改善箇所説明図

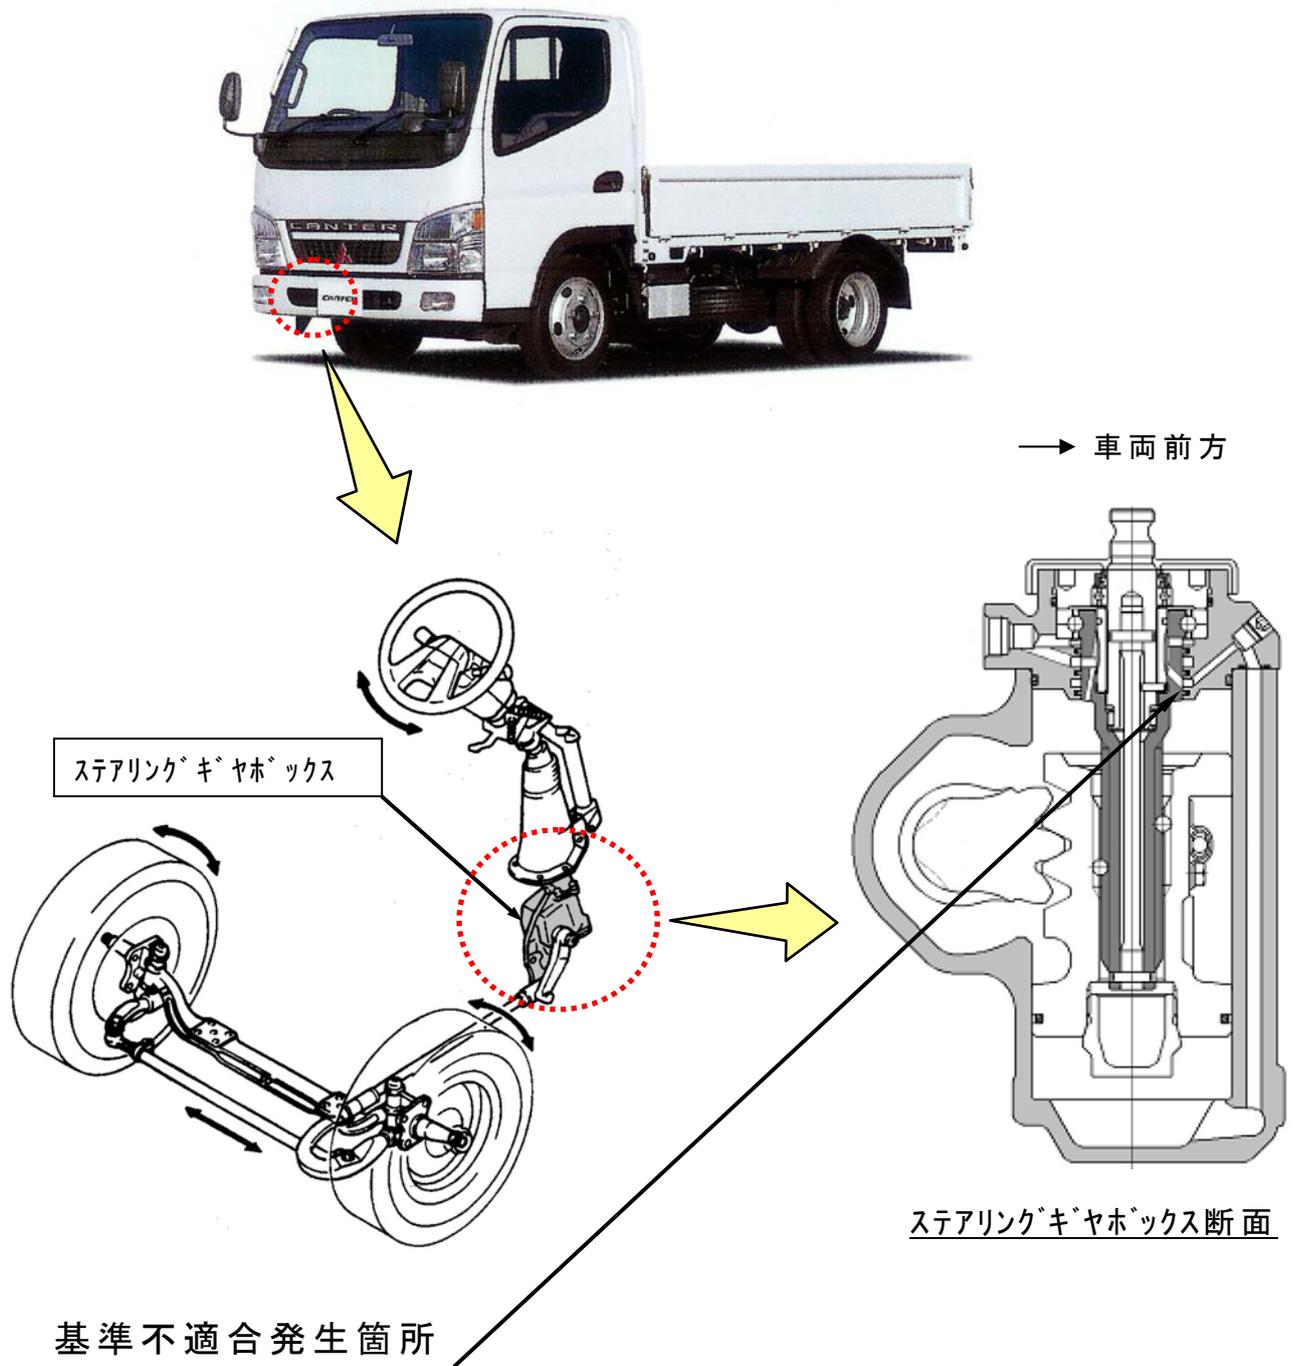
パワーステアリングギヤボックス内部のウォームシャフト油通路穴の加工に不適切なものがある。そのため、低速での旋回や据切りを繰り返すと、操舵力が過大になるおそれがある。

全車両、当該パワーステアリングギヤボックスの製造番号を確認し、該当するものは良品と交換する。

注：□は、交換部品を示す。
